CIRCULAR MODIFICATORIA SIN CONSULTA N° 1

Referencia: Contratación Directa N° 24/17- Expediente N° 505/17

**"Provisión y Colocación de Tabiques, Carpinterías, Pinturas y Artefactos
Eléctricos en Edificio Megafón y Abremate"**

Obra				Plano	
Refacción Abremate Sala server.				UBICACION PLANTA	
UNIVERSIDAD NACIONAL DE LANUS DIRECCION DE PLANIFICACION FISICA					
UNIVERSIDAD NACIONAL DE LANUS UN La.	REV.1	30-09-16	EMISION	Archivo	PLANO
	REV.2			PLANOS	AR-01
	REV.3			ESCALA	FECHA
	REV.4			1:75	18-04-17

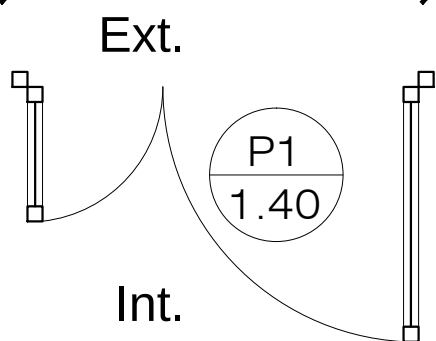
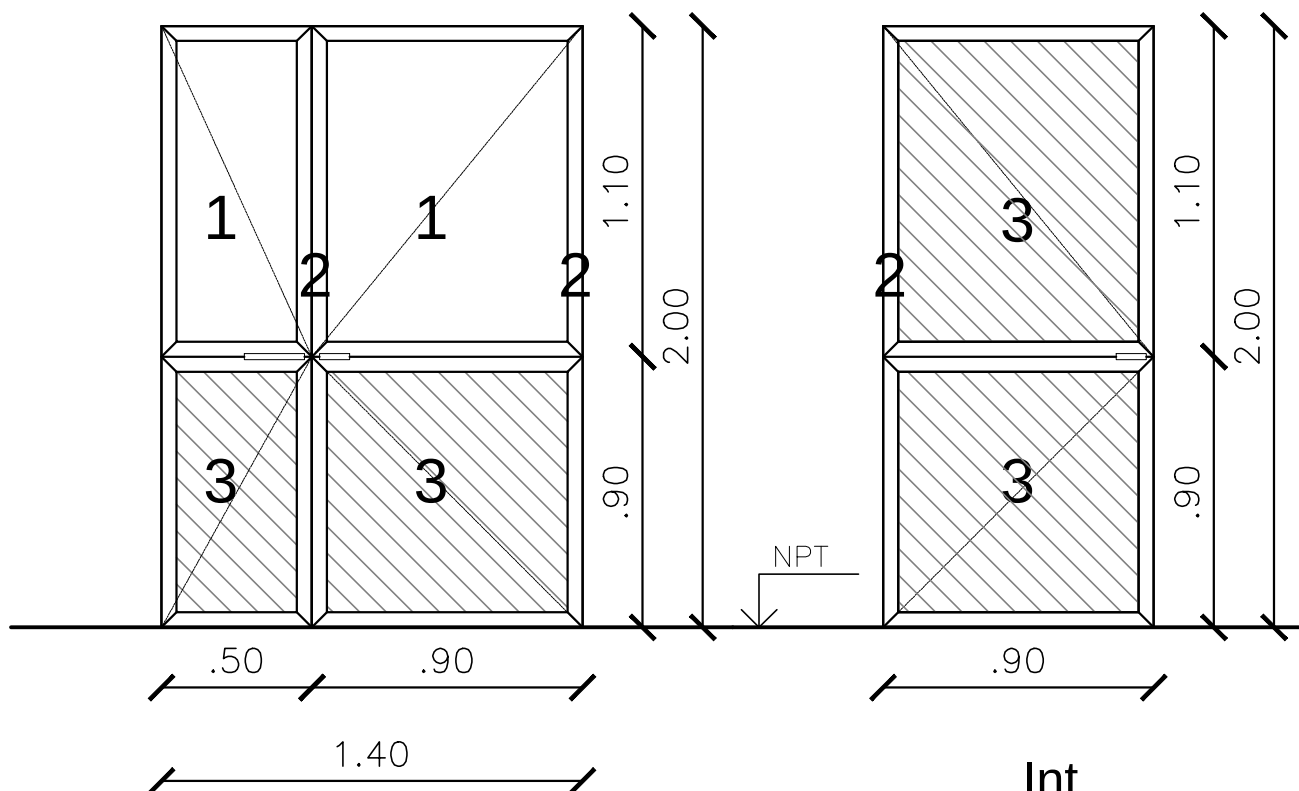
Por la presente se aclara que las carpinterías denominadas Puerta Tipo P1, del Item B Renglón 2, deberán modificarse de acuerdo a lo indicado en planos adjuntos, los que reemplazarán a los entregados en el pliego. Serán de doble hoja una de 0,90m y otra de 0,50m, sentido de apertura de acuerdo a plano AR-01; paño superior de vidrio 3+3 e inferior de placa MDF con terminación color negro mate. Se utilizarán los accesorios correspondientes (superior e inferior) para trabar la hoja de menor dimensión; los perfiles para las dos tipos de puertas serán de color negro y contravidrios curvos. Las demás características serán las indicadas según Pliego de Especificaciones Técnicas.
